Technical *Info*

Umrüstungs-Kit CT 1014 K3 für diverse Opel/ GM 1,7 DTI bis Motornummer 328703

Abb.2

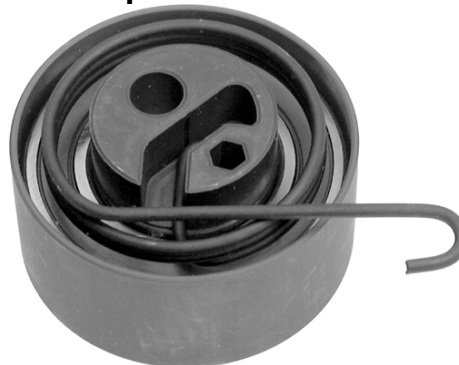
Die neue Rolle passt nicht in die Aufnahme der alten Spannrolle. Der Motorhalter lässt sich nicht mehr anschrauben (Schräglage).

Die alte, mechanische Spannrolle aus CT 1014 K1 wird gemäß „Opel TIS“ nicht mehr verwendet und generell auf die neuere Ausführung (wie werkseitig ab Motornummer 328704) umgerüstet.

Um die neue Rolle montieren zu können, muss ein beiliegender Stehbolzen rechts neben dem Einspritzpumpenrad eingeschraubt werden. Hier wird nun die geänderte Rollenfeder eingehakt.

Weiterhin muss der alte Motorhalter gegen die ebenfalls beiliegende neue Ausführung ausgetauscht werden, da die neue Rolle keine Grundplatte mehr hat, die zuvor auch als Abstandsplatte für den Motorhalter diente. Anschraubdrehmoment: **49 Nm**
